12.01.2022

## **Betreff: Stellungnahme zur hydro-morphodynamischen Situation im Bereich Flusspark Neckaraue**

**Abb. 12:** Linien gleicher Sohlschubspannung  $< 5,3 \text{ N/m}^2$  ab der Korngrößen bis  $d_{50}$  transportiert werden (Planungsoption B).

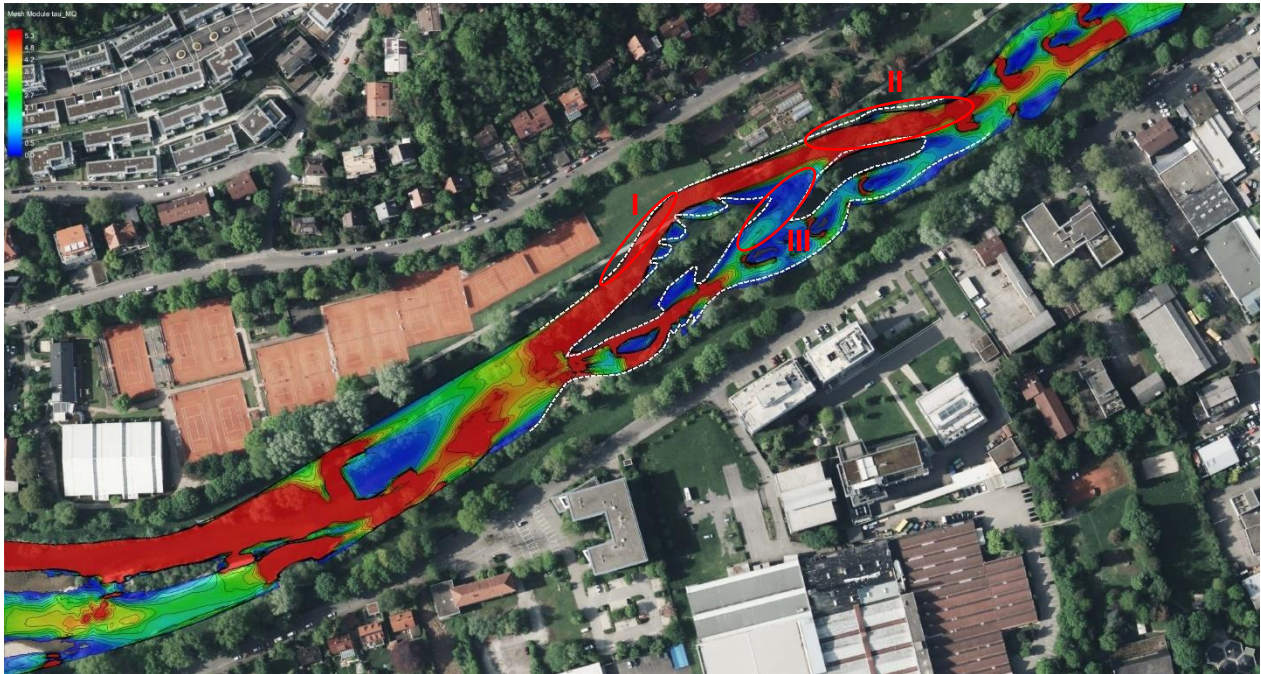
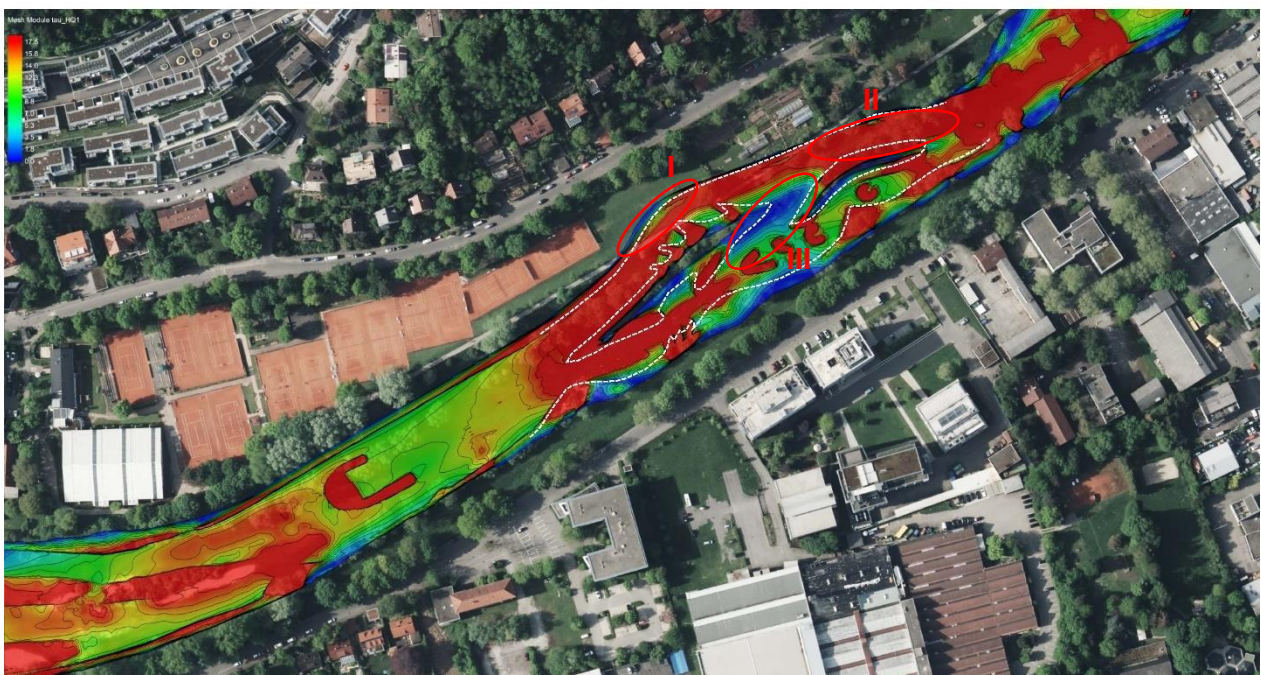
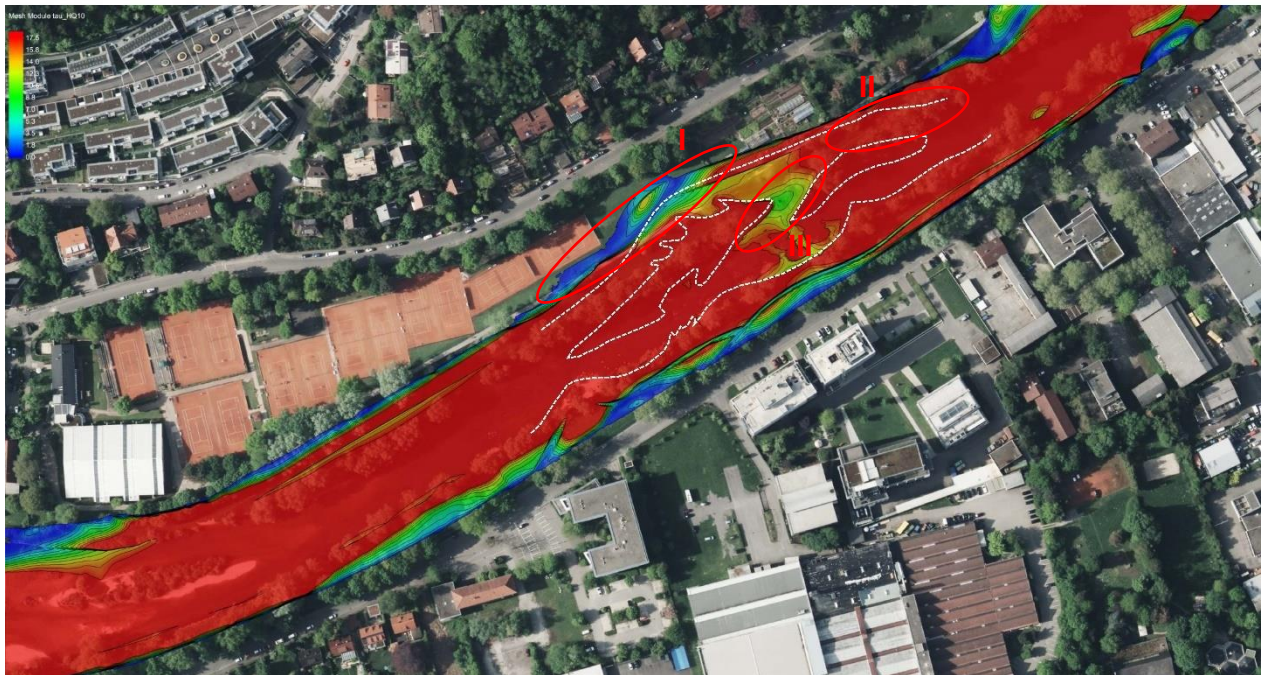
Aus den Ergebnissen der numerischen Modellierung wird ersichtlich, dass schon bei MQ die Sohlschubspannungen im gesamten Teil des Seitenarms groß genug sind, um den  $d_{50}$  zu transportieren (Abb. 12). Während in Planungsoption A der Bereich II einen Bereich mit niedrigeren Sohlschubspannungen darstellt, sind die berechneten Sohlschubspannungen im Seitenarm von Planungsoption B auch in diesem Bereich groß genug, um den  $d_{50}$  auf fast der gesamten Breite zu transportieren.

Im Vergleich zur Planungsoption A sind bei einem HQ<sub>1</sub> die auftretenden Sohlschubspannung in Planungsoption B in einer Größenordnung, in der auch der  $d_{90}$  entlang des gesamten Seitenarms transportiert wird (Abb. 13). Im Bereich I bildet sich ab einem HQ<sub>1</sub> wiederum auf der orographisch linken Seite ein Bereich mit niedrigeren Sohlschubspannungen aus. Im Vergleich zur Planungsoption A ist dieser Bereich jedoch wesentlich kleiner. Ähnlich der Planungsoption A dehnt sich diese Zone mit niedrigeren Sohlschubspannungen mit zunehmendem Abfluss aus. Dies kann zu temporären Anlandungen für Abflüsse  $> \text{HQ}_1$  im Bereich I führen (Abb. 14). Jedoch ist zu beachten, dass bei einem Rückgang des Abflusses die Fließgeschwindigkeiten und Sohlschubspannungen in diesem Bereich wiederum kurzzeitig zunehmen und sowohl der  $d_{50}$ , als auch der  $d_{90}$  remobilisiert werden können (Abb. 12).

Im Vergleich zu Planungsoption A weist der Bereich II in Planungsoption B für alle Abflüsse wesentlich höhere Sohlschubspannungen auf und so kann bei MQ der  $d_{50}$  und ab HQ<sub>1</sub> der  $d_{90}$  in diesem Bereich durchgängig transportiert werden.

Mitunter die niedrigsten Sohlschubspannungen treten für alle Abflüsse im Bereich III, zwischen den beiden Inseln, auf. In diesem Bereich sind die simulierten Sohlschubspannungen bei einem

MQ nicht ausreichend, um den  $d_{50}$  zu transportieren (Abb. 12). Auch größere Abflüsse sind nicht in der Lage den  $d_{90}$  zu transportieren (Abb. 13 - Abb. 14), was in diesem Bereich zu Anlandungen führen wird.
